OBJET : Ressources - Commande publique - Autorisation de signer un avenant n°1 au marché de réalisation et de maintenance n°11M004 relatif à la construction d'un équipement aquatique communautaire à Venelles

AVENANT N°1 AU MARCHE N°14 M 004 du 29 juillet 20 14

FICHE DE TRAVAUX MODIFICATIFS N°01 ind A

Annexe 2: Plan de localisation et tramage du faux plafond

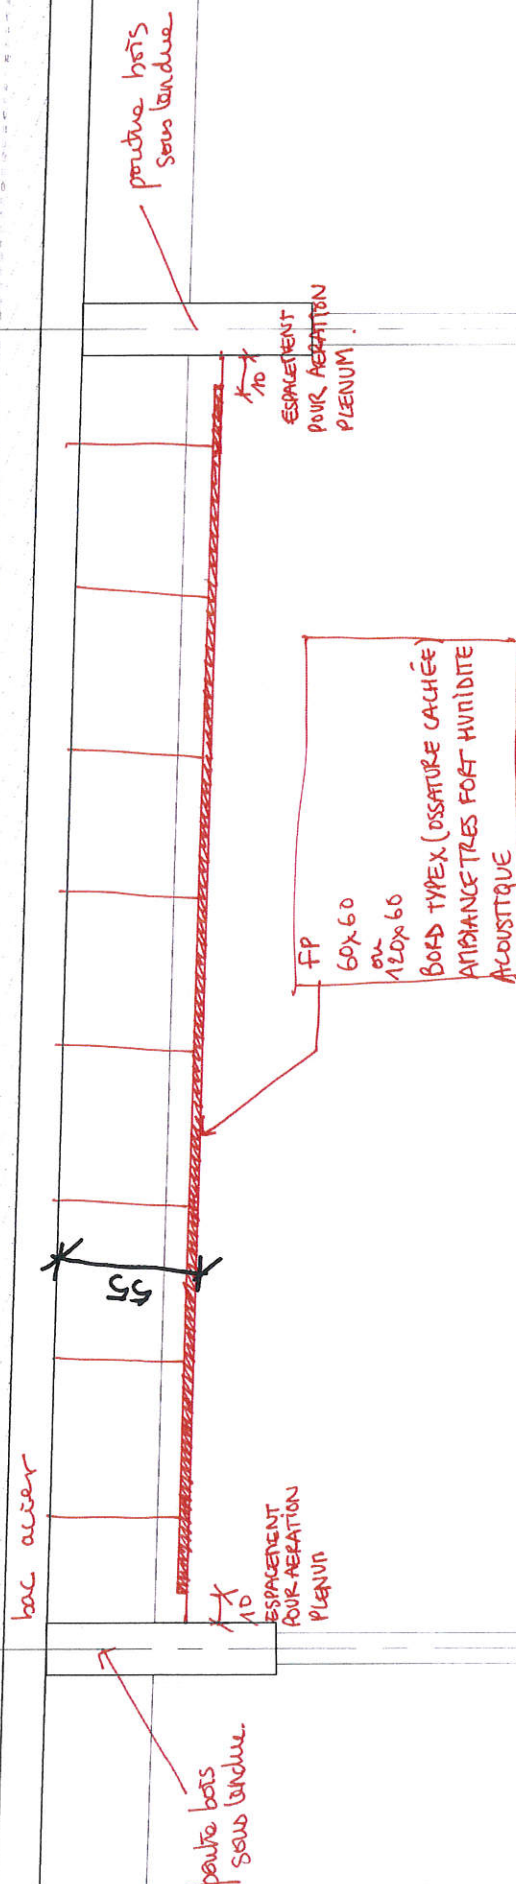
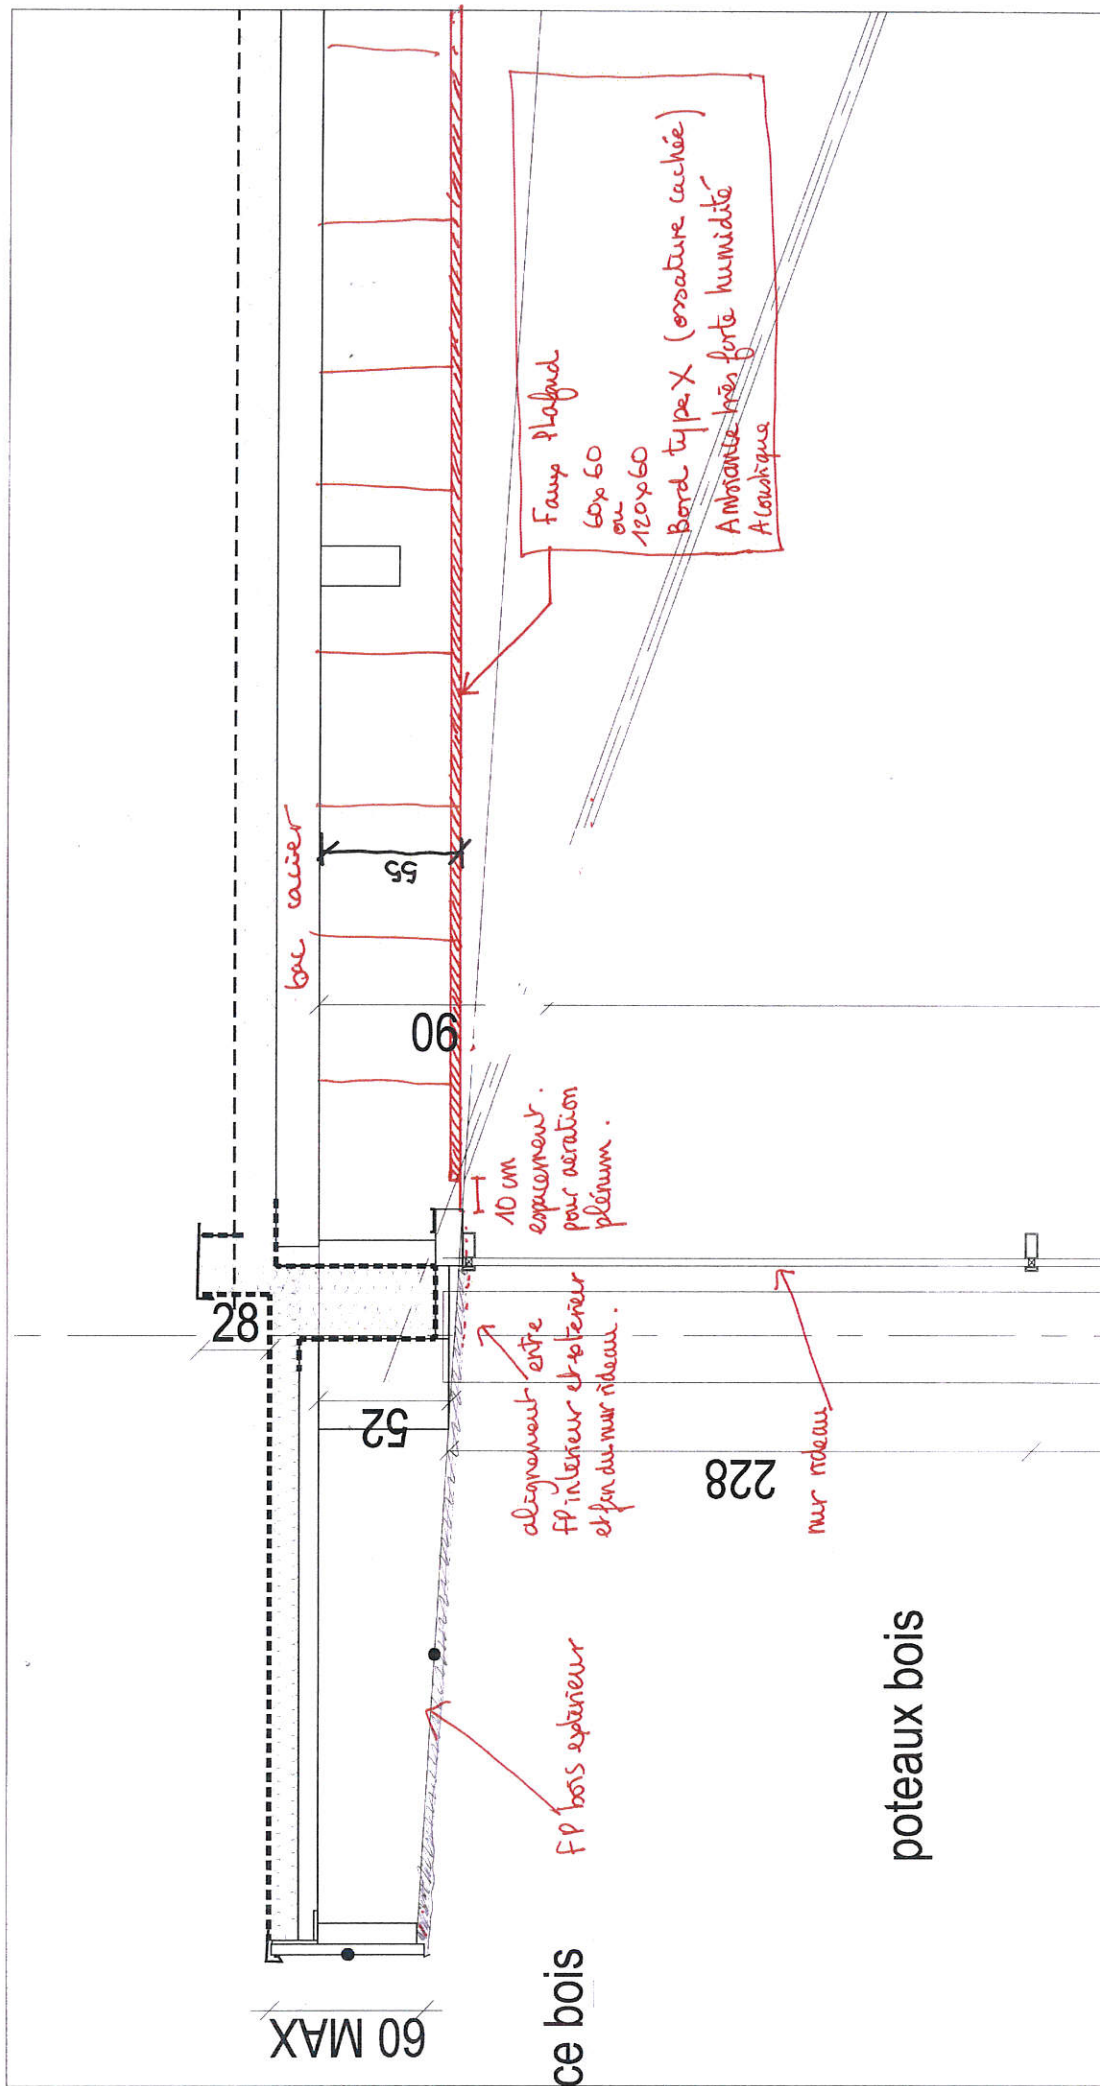
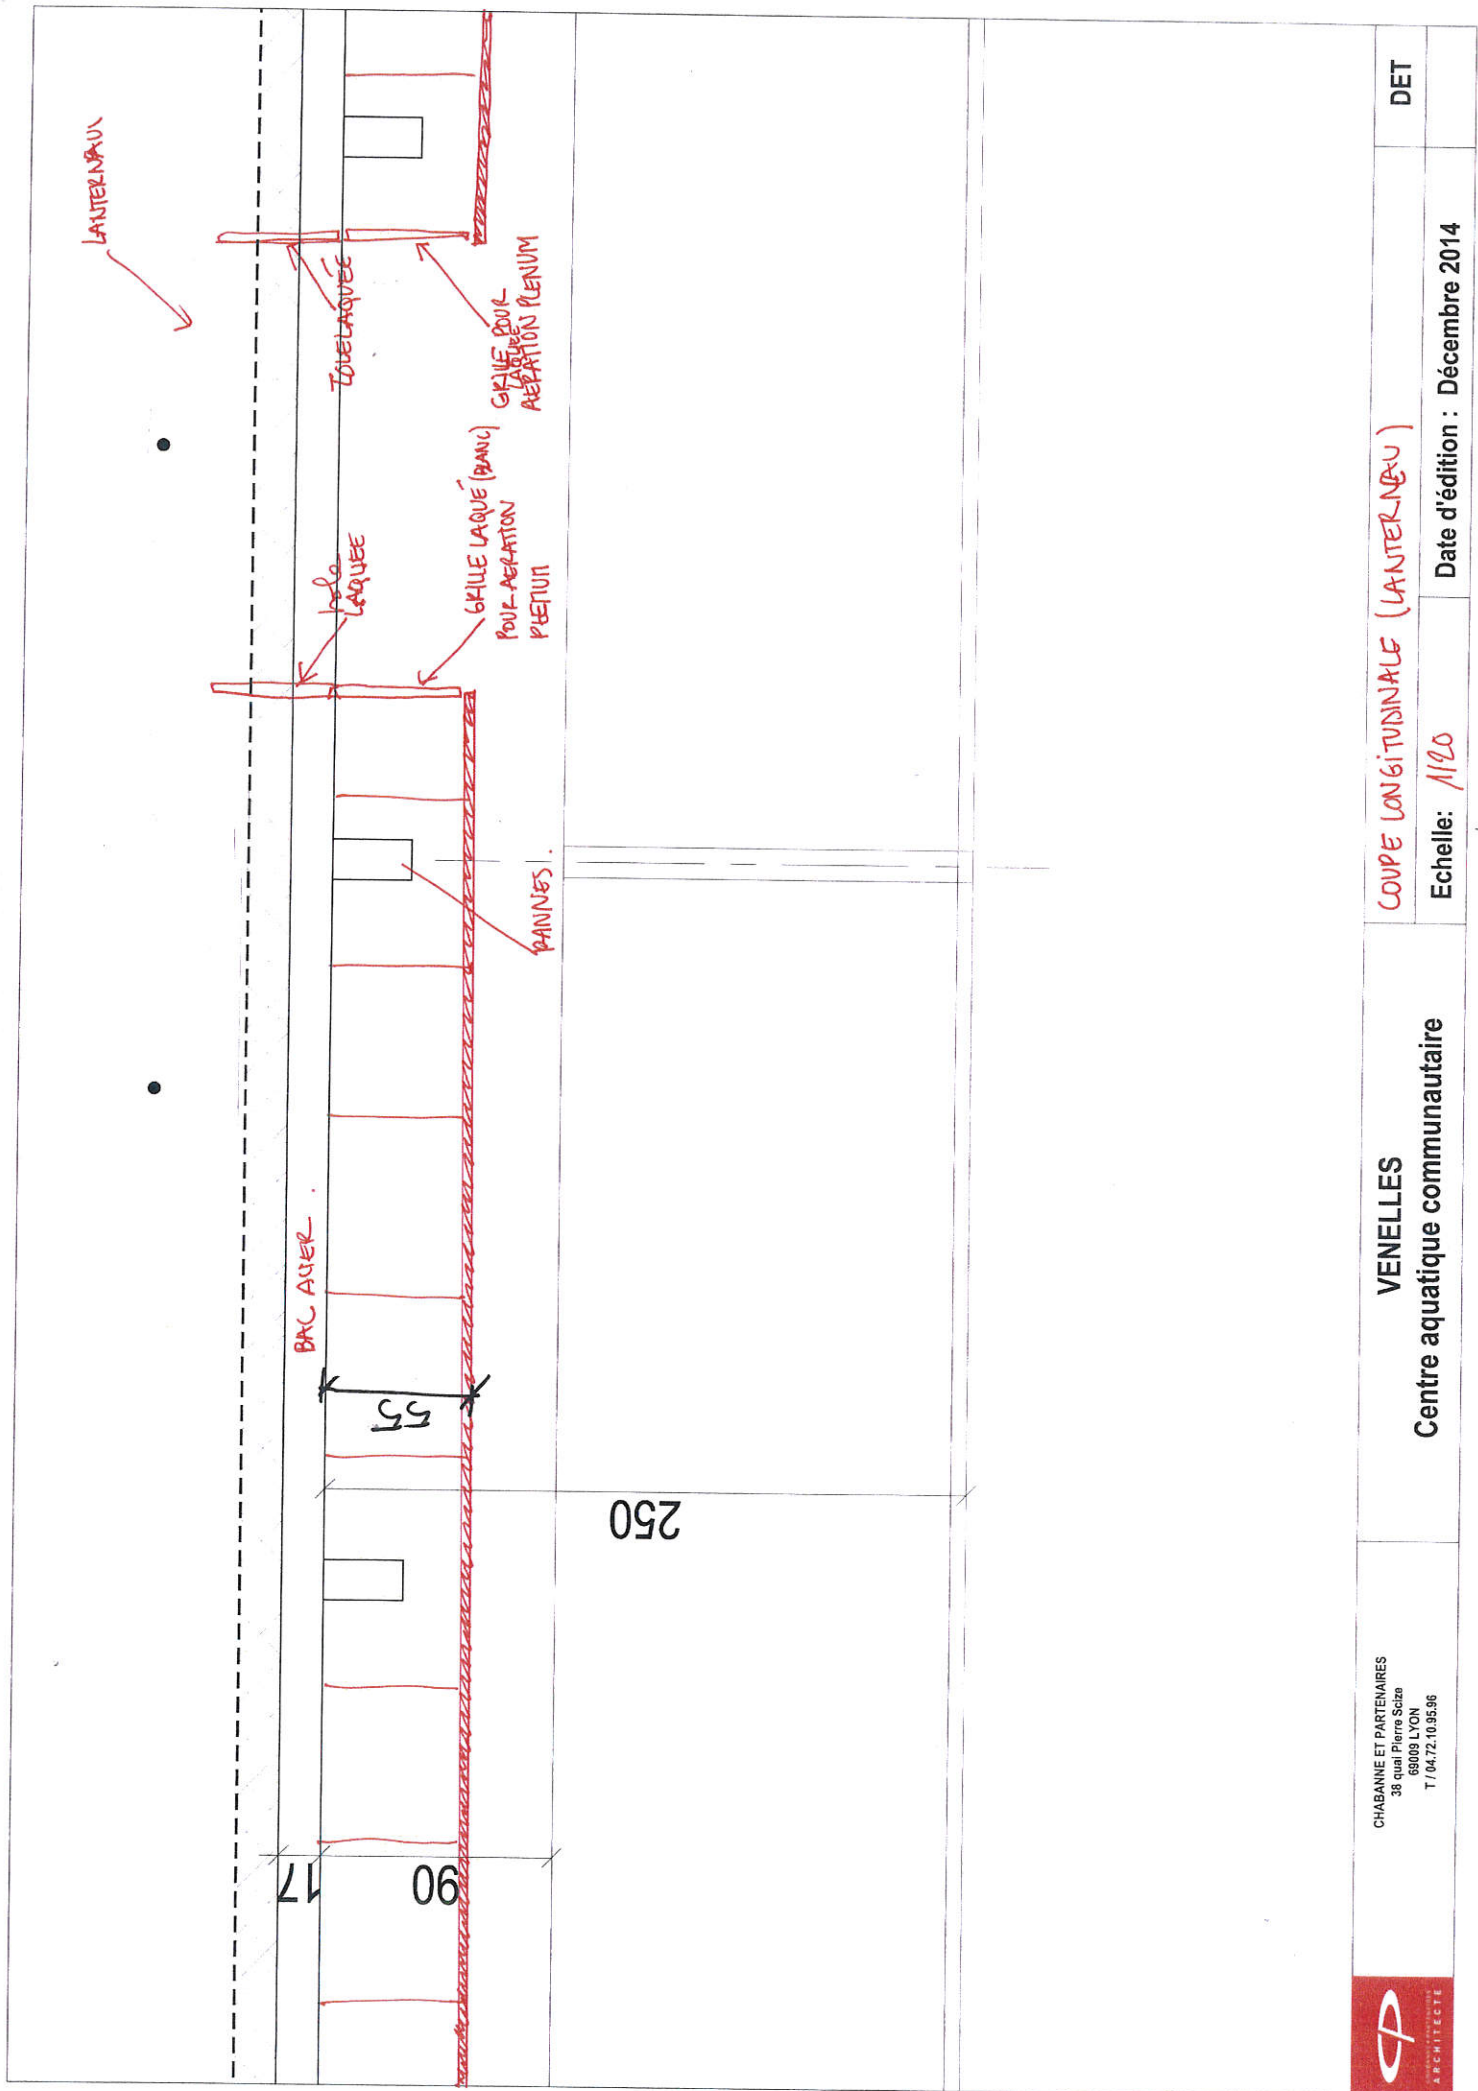
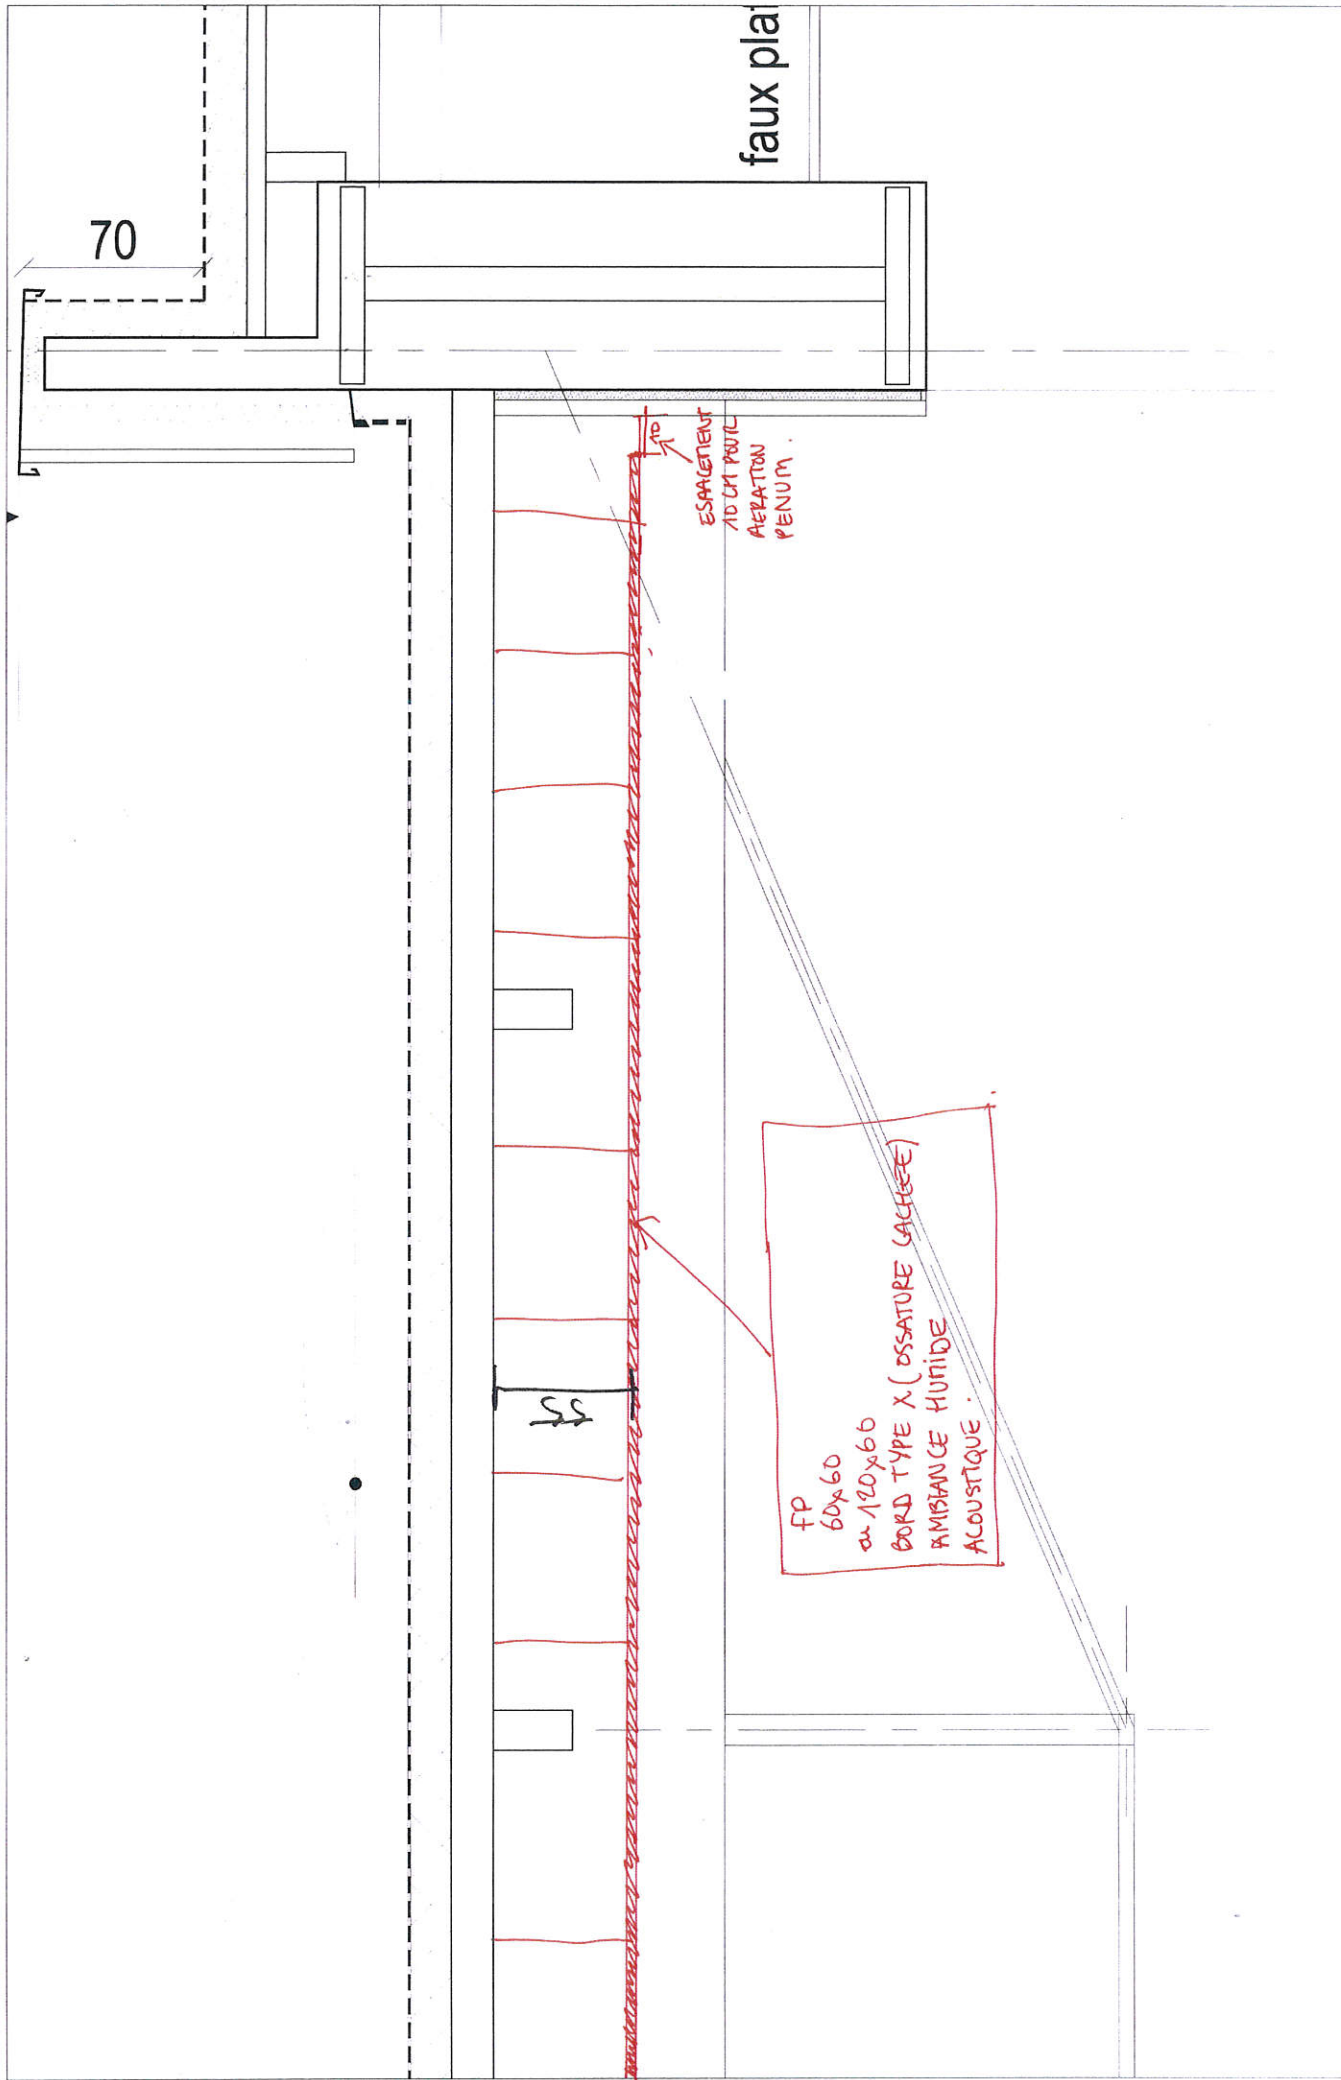
Objet : Réalisation d'un faux plafond dans la halle bassin

Fourniture et pose d'un faux plafond dans la halle bassin

Mise en œuvre d'un faux-plafond de type SONAR de chez Rockfon dans la halle Bassins

1. Repérage de la prestation

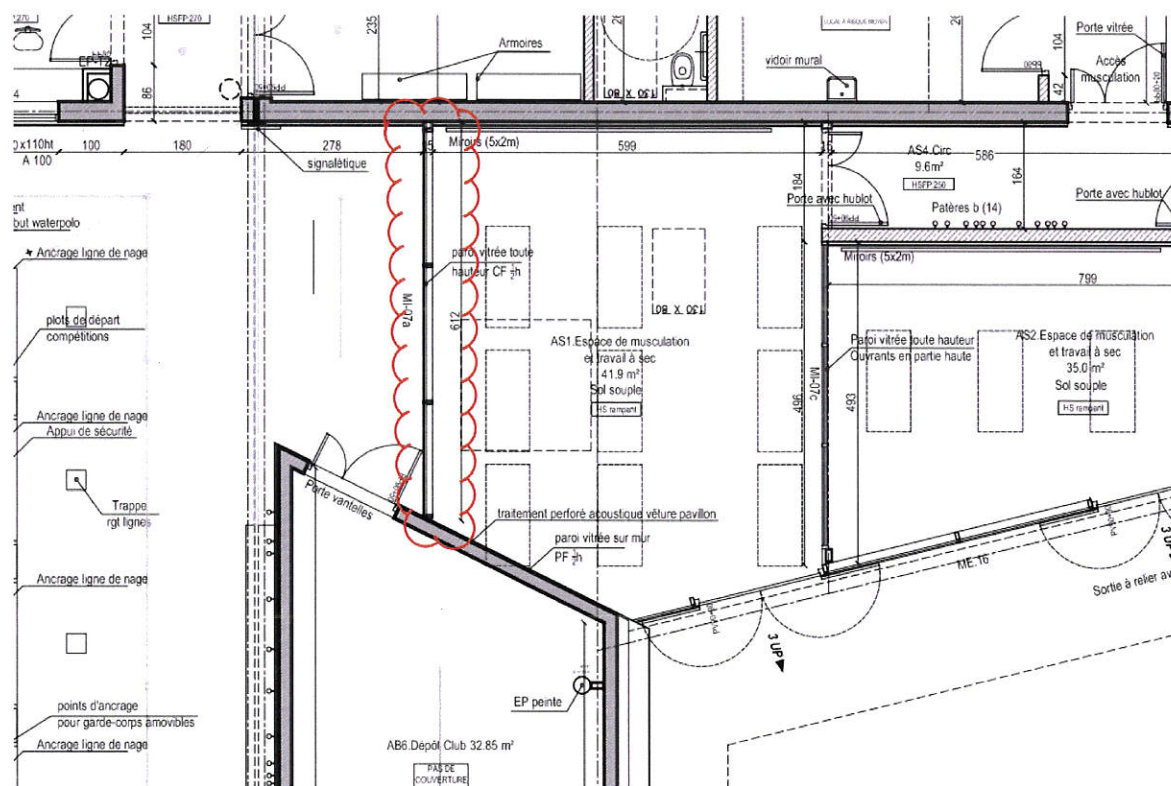
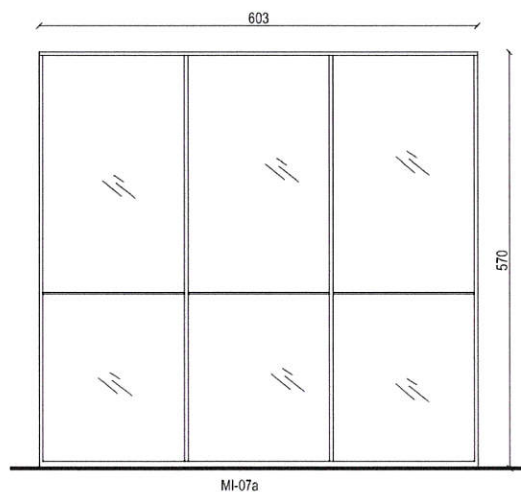
La suppression du degré coupe-feu est située sur le mur rideau entre la halle bassin et la zone de musculation au rez-de-chaussée.

La suppression du degré coupe-feu s'applique à la menuiserie intérieure numéro 07-a qui délimite la halle bassin et la zone musculation. Il sera ajouté un bloc porte deux vantaux avec ouverture à l'anglaise dans ce mur rideau.

Photo n° 7

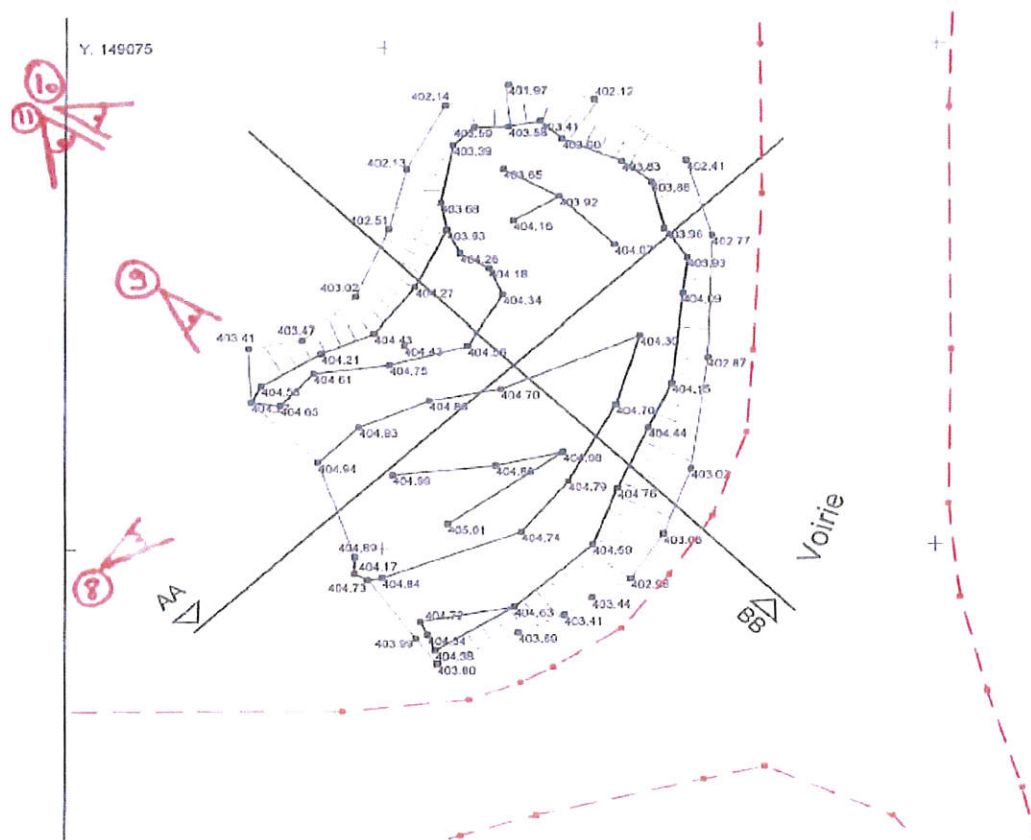
Lors des opérations de terrassement, l'entreprise a découvert un stockage de divers déchets de chantier. Le volume des terres polluées a été estimé à 656 m³. Sur ordre de service de la maîtrise d'œuvre, ces volumes ont été envoyés en usine de traitement avant mise en décharge.
